Sy03 Ä-Nr. 218

Mitteilung

Betr.: ~~Vorl. Freigabe~~ ~~Endgült. Freigabe~~ Änderung

SX 0-00	Steuerung Arithmetik	M-487-1
Kurzbezeichnung	Benennung	Zeichnungsnummer

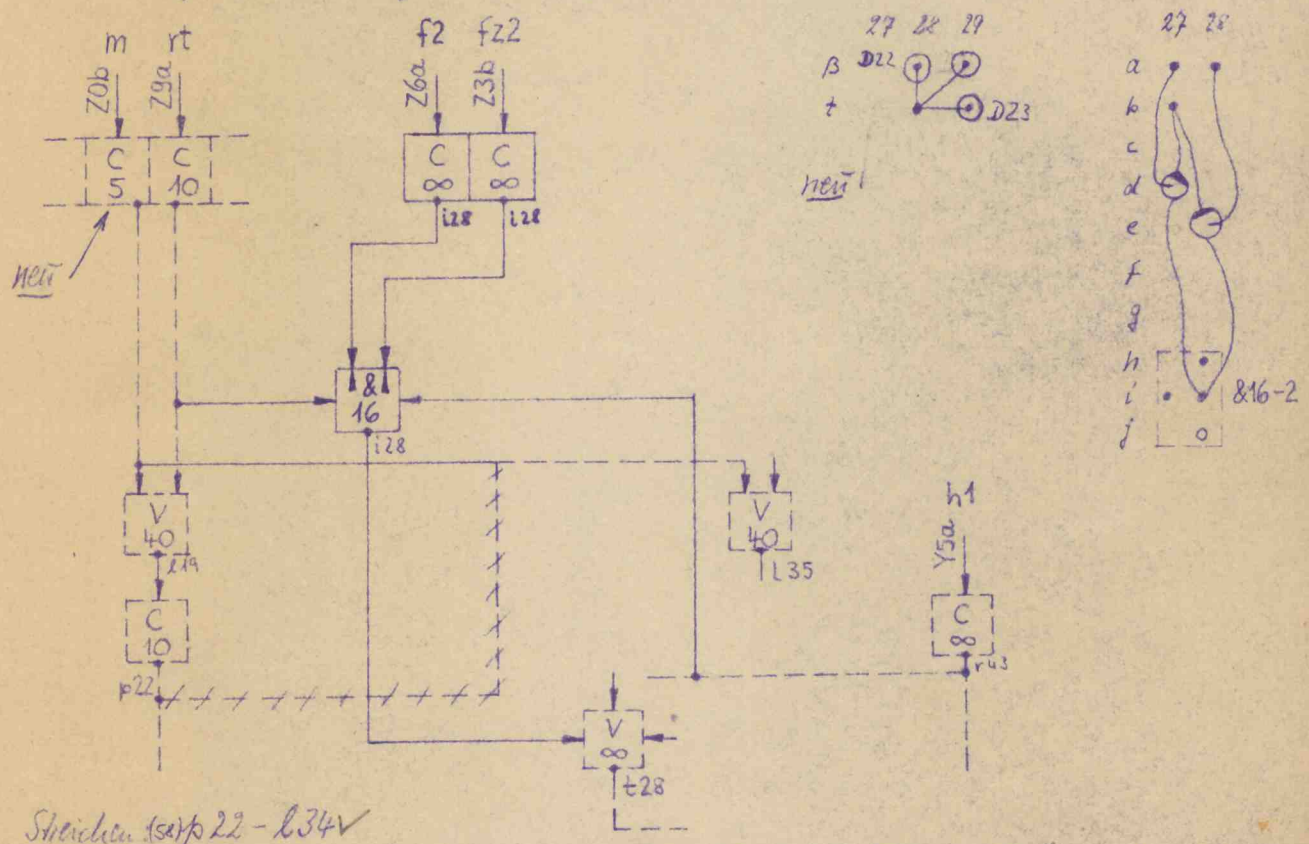
Änderung nach folgenden Angaben (Gleitkomma-Addition):

Streichen (sa)p22 - l34 ✓

Ändern (ab)h25 - r43 in: h25 - h28 - r43 ✓
(bb)g18 - g42 in: g18 - l34 - g42 ✓

Neu: rtsw Z6a - a27 ~~✓~~ wsge g19 - i27 ✓
br Z3b - a28 ✓ wsge i28 - β29 ✓

Die Änderung ist mit den DFG-Wünschen zusammen durchzuführen.
